Comune di Nembro
Provincia di Bergamo

Piano di governo del territorio 2015

Variante01 PA (ATR 1)

Allegato A Schedatura osservazioni

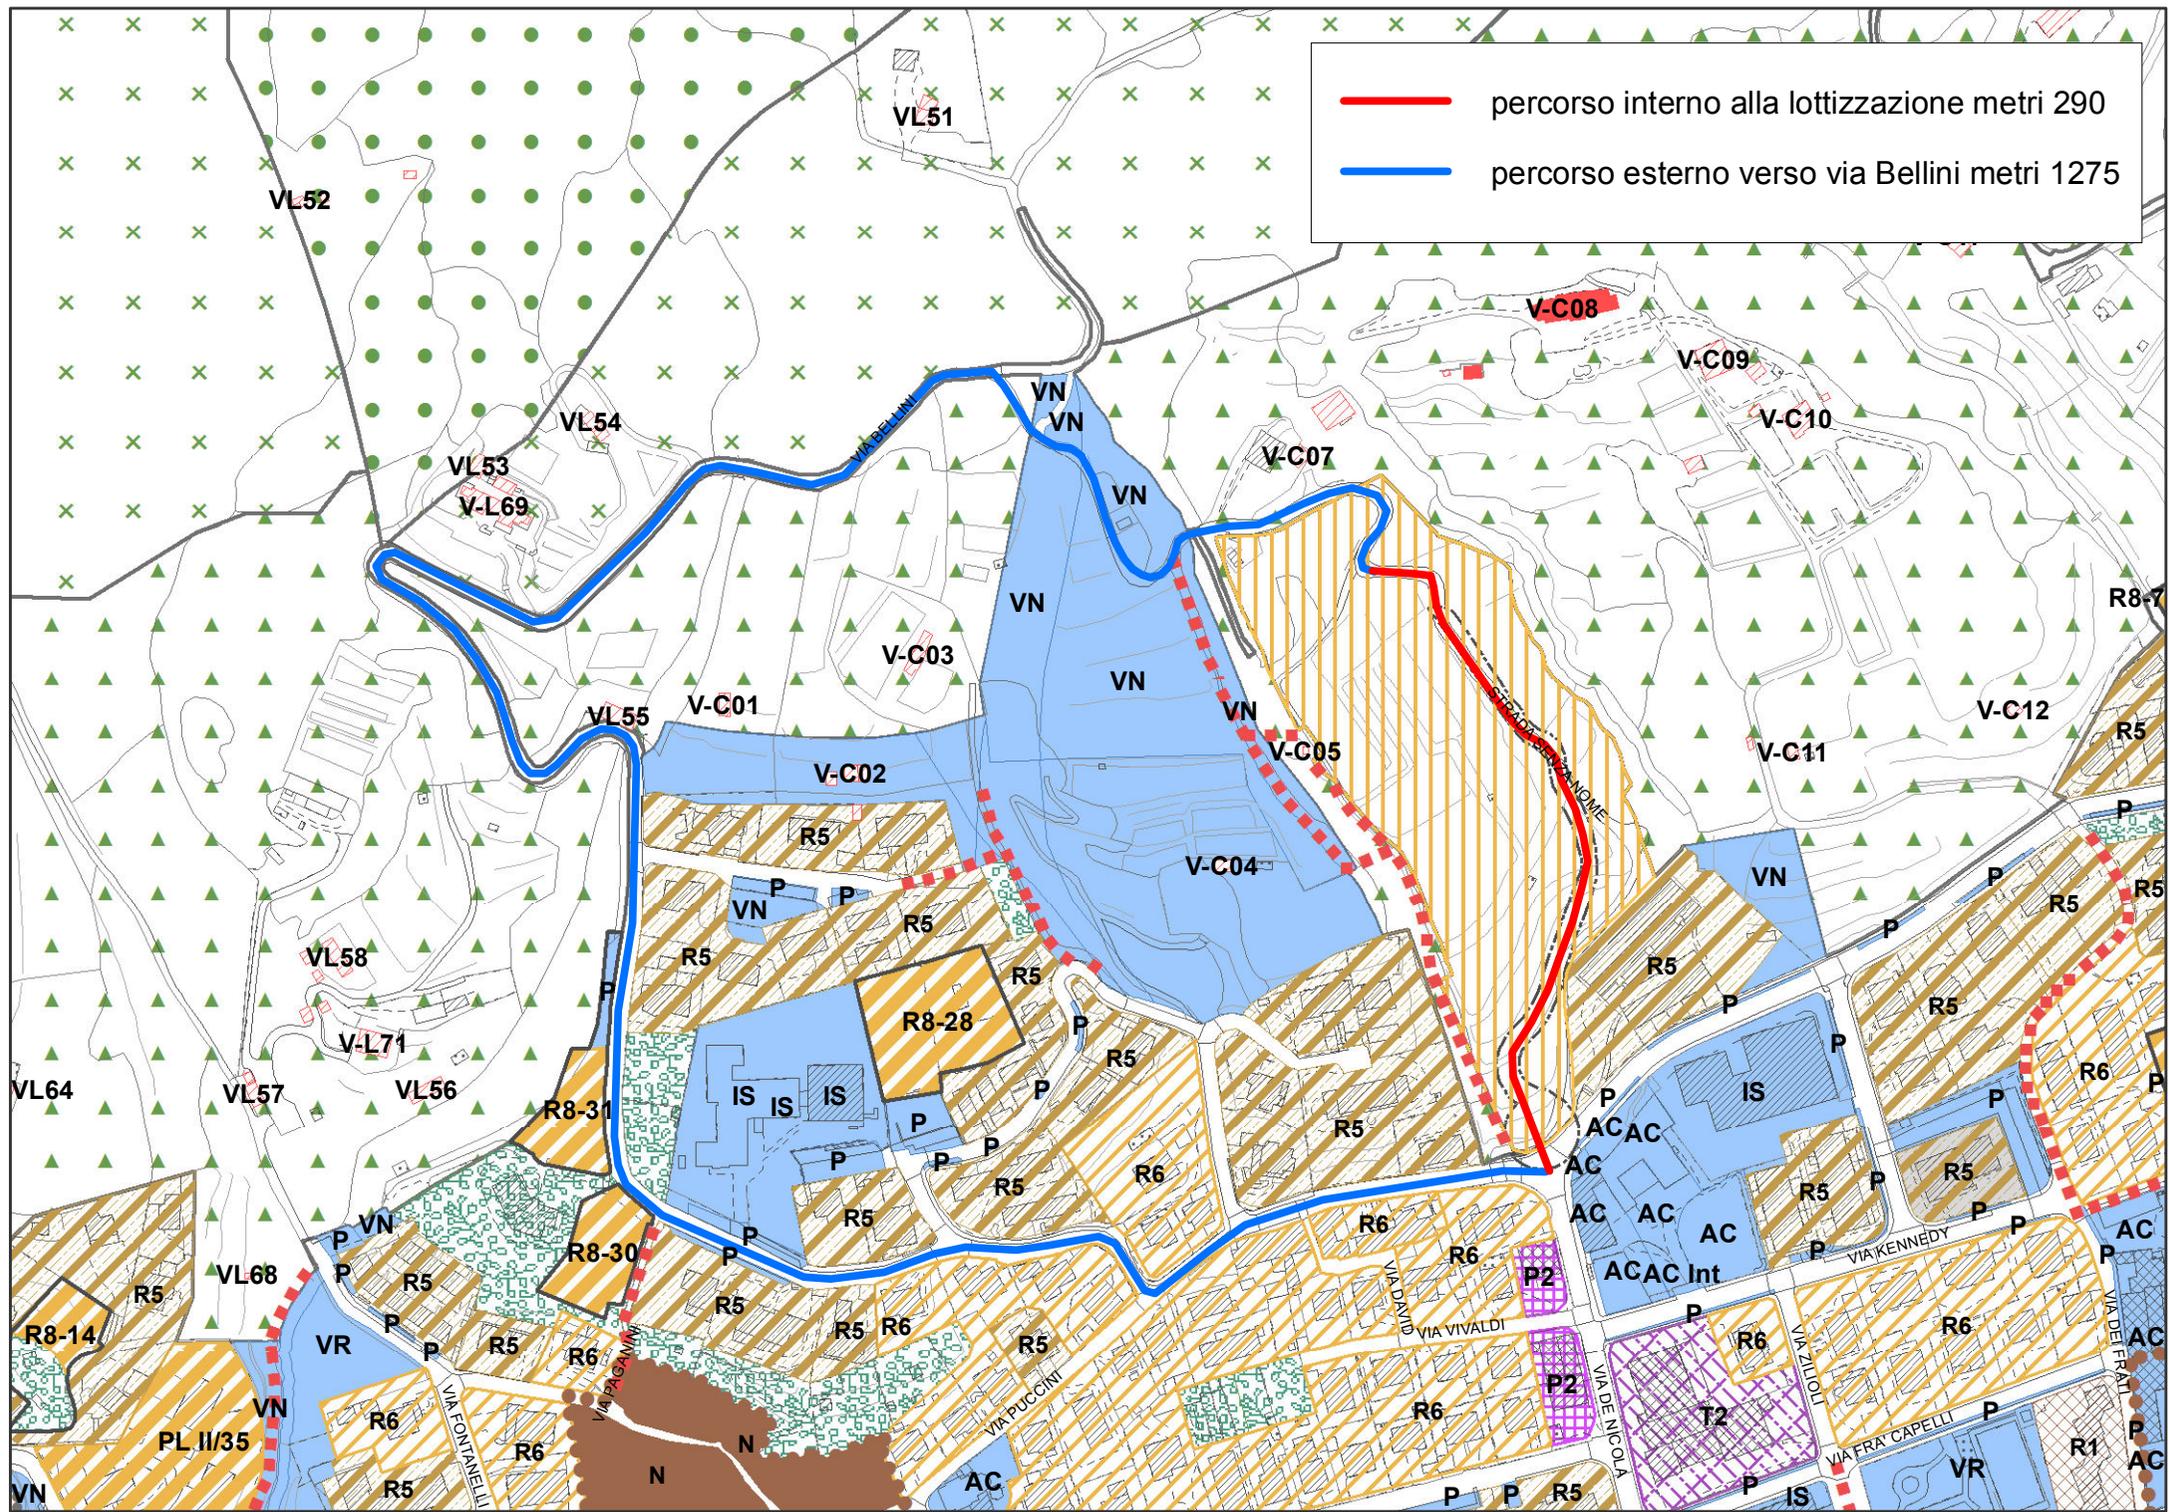
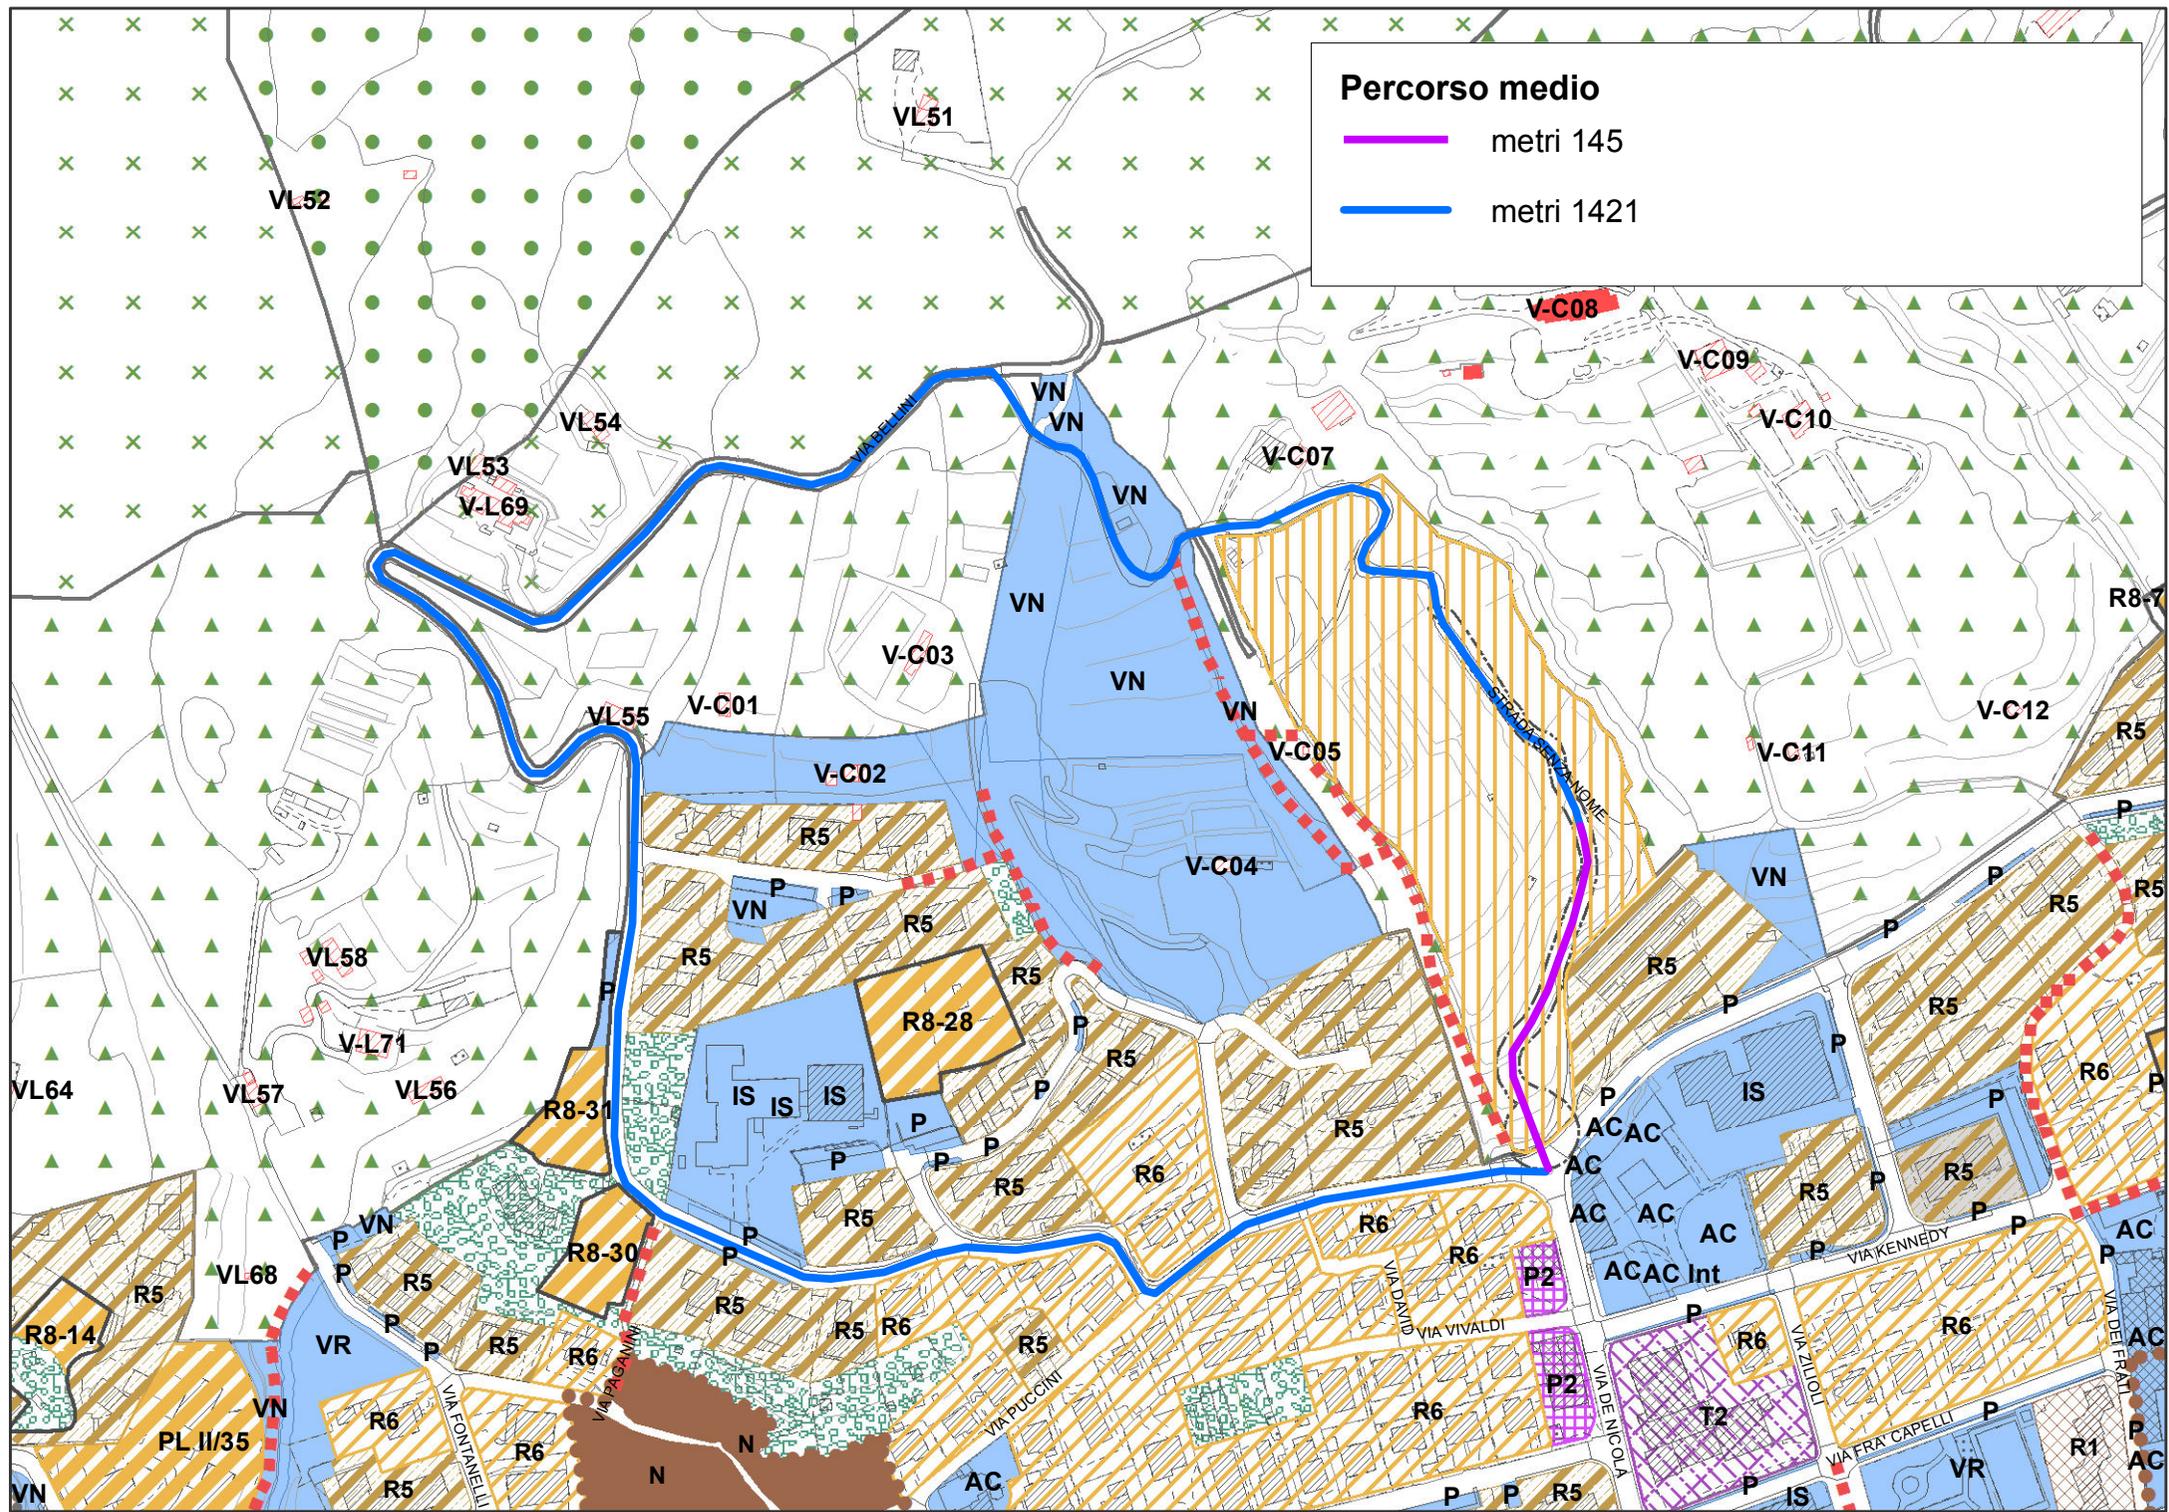
2) con riferimento alla realizzazione del collegamento viario tra le vie Puccini e Bellini, che vengano assunti i seguenti accorgimenti tecnici:

a) nella previsione di una sbarra mobile ovvero di un cancello posizionato sulla strada di lottizzazione all'altezza del Confine di perimetrazione del piano attuativo (per meglio dire, tra i mappali n. 13657 e 13658), allo scopo di evitare che i soggetti residenti a valle di tale perimetrazione o, comunque, terzi visitatori, possano liberamente accedere al nuovo tratto viario di collegamento con la via Bellini, riservato come più volte ribadito esclusivamente ai residenti dell'edificio posto sul mappale 12067 e dell'ex casello venatorio;

b) nella previsione, all'altezza del confine sopra individuato, di adeguata rotatoria, che consenta l'agevole inversione di marcia degli autoveicoli e la loro successiva discesa verso le vie Puccini e De Nicola;

c) infine, nella esatta individuazione del calibro della nuova sede stradale. Si ritiene, infatti che, nel tratto di collegamento dal fabbricato di cui al mapp. 12067 all'innesto con la via Bellini, la previsione di una larghezza di 3,00 metri, sia di per sé sufficiente a consentire il transito di vetture o autocarri a servizio dei due soli edifici anzidetti e tale dovrà permanere in perpetuo.

In quarto luogo bisogna valutare che il percorso per raggiungere l'incrocio via Puccini/via De Nicola, punto di transito obbligato per chi arriva da via Bellini sia per chi utilizza la strada di lottizzazione (che dall'accesso al parcheggio pubblico sino al limite a monte della lottizzazione è privata) il percorso massimo è pari a m 290 mentre nella temuta ipotesi dagli osservanti il percorso minimo sarebbe pari a m 1276; se valutiamo un posizionamento mediano sulla strada prevista nella lottizzazione, la distanza per l'incrocio Via Puccini/De Nicola è di 145 a fronte di un percorso alternativo di 1421 m ossia quasi 10 volte più lungo per ritrovarsi esattamente nello stesso punto del percorso più breve e dopo un percorso più tortuoso e con stop, scelta di percorso quindi che appare semplicemente irragionevole per chiunque. (vedi estratti di PGT allegati).

- a) l'osservazione si ritiene da rigettare per quanto riguarda il primo punto (revisione delle scelte urbanistiche) per i motivi già espressi nel primo e terzo luogo delle premesse
- b) l'osservazione può essere parzialmente accoglibile secondo le seguenti valutazioni:

□ il Comune dichiara che non ha intenzione di allargare a mt 6,00 la strada all'interno dell'area a verde pubblico, lasciandola delle dimensioni attuali e con la pavimentazione attuali. La realizzazione di opere di chiusura della strada di lottizzazione privata si ritiene rimanga nella facoltà del medesimo attuatore (come già previsto sull'accesso a valle), come anche la realizzazione di una rotatoria che tecnicamente non si ritiene utile all'inversione di marcia in quanto la strada è sufficientemente larga da permettere la manovra e comunque chi accede alle proprie abitazioni dalla strada privata (che esclude estranei) inverte la marcia nel proprio piano interrato in entrata od in uscita dalle autorimesse. L'eventuale sbarra richiesta potrà essere posizionata al limitare della proprietà pubblica ritenendo che non si possa imporre al privato il posizionamento e comunque ritenendo necessario che, ai fini di un corretto uso del diritto di passo concesso, la gestione sia comunale e possibilmente a spese dell'attuatore.

□ A rafforzamento del fatto che il diritto di passo carrale è esclusivo per chi va o viene all'edificio posto sul mappale 12067 e l'ex-casello venatorio modificando la convenzione, all'art 3 ultimo periodo, con la seguente dicitura "...si intende esclusivamente concesso per raggiungere o lasciare l'edificio posto sul mappale....." aggiungendo per cui le parole "o lasciare"

Le osservazioni vengono parzialmente accolte come da proposta della commissione territorio e lavori pubblici, integrata dall'estensore del PGT, verbale n.5 del 13/04/2017
